Endringar etter arbeidsmøte 03.03.25

Etter innsendt høyringsuttale (datert 05.02.25) ba tiltakshavar om eit arbeidsmøte med administrasjonen. Fylgjande notat tek føre seg endringane som me blei samde i under møte (03.03.25), og er i tråd med referat frå møte, vedlegg 1 (internt notat).

Tomt 1-4

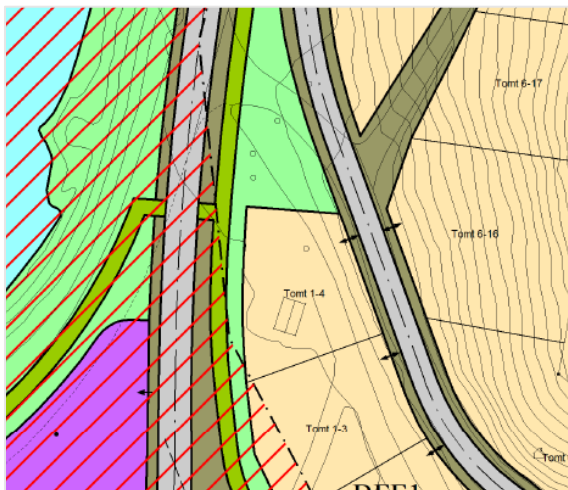
Det blei i saksframstillinga lagt fram forslag om å redusere BYA frå 150 m² til 140 m². For å kunne behalde 150 m² BYA aukar ein tomtearealet i nord. Ny storleik på tomt er 780 m².

Grensejustering tomt 11-3, 11-8 og 11-9

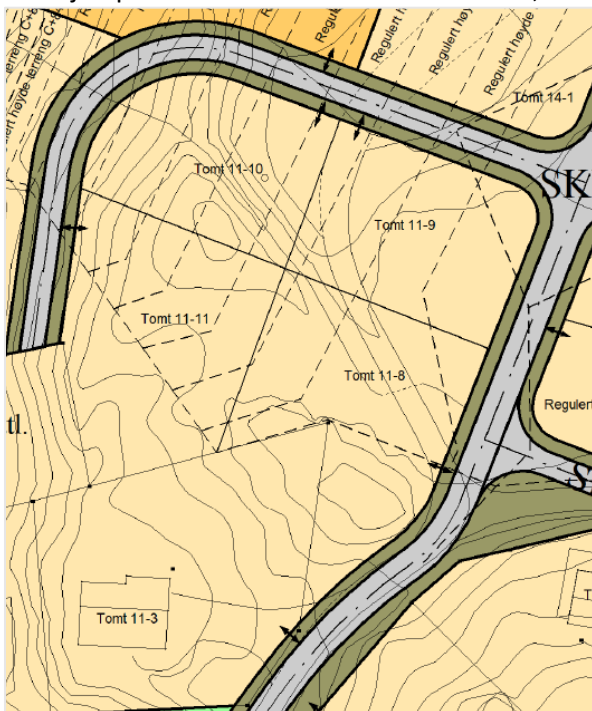
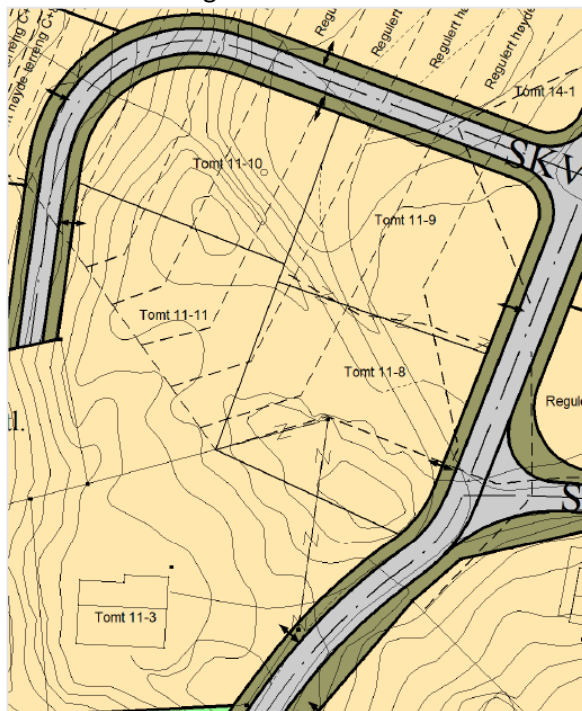
Justering av grensene vil føre til betre tomtestorleikar og tomteform. Avkøyringspil er flytt til bygd situasjon på tomt 11-9. Tomt 11-9 er 797 m², tomt 11-8 er 832 m² og tomt 11-3 er 1339 m².
